POVRCHOVÁ ÚPRAVA NOVÉ OCELOVÉ SPOJKY

tímto bychom Vás chtěli seznámit s technickou změnou zavedenou pro motory ROTAX 125 MAX a 125 Junior MAX.

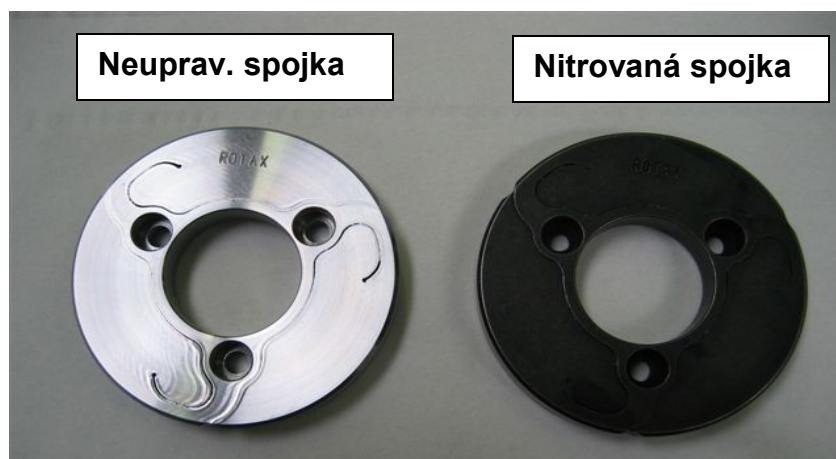
Z důvodu několika prasklých spojek byl změněn proces kalení z nitrování na žádnou povrchovou úpravu u spojky 659900 (125 MAX DD2) a spojky 659902 (125 MAX). (Viz. obrázek níže.)

Nitrovaný povrch ovlivňoval flexibilitu odstředivých závaží což způsobovalo praskání. Povrchově neupravená spojka je více flexibilní než nitrovaná spojka a sníží podíl poruch na spojkách.

Neupravená spojka č. 659902 (pro 125 MAX) je k dostání od teďka. Od seriového čísla motoru 8349309 budou všechny motory 125 MAX/JUNIOR vybaveny novou povrchově neupravenou spojkou.

Povrchově neupravená spojka č. 659900 (pro 125 MAX DD2) je k dostání koncem května.
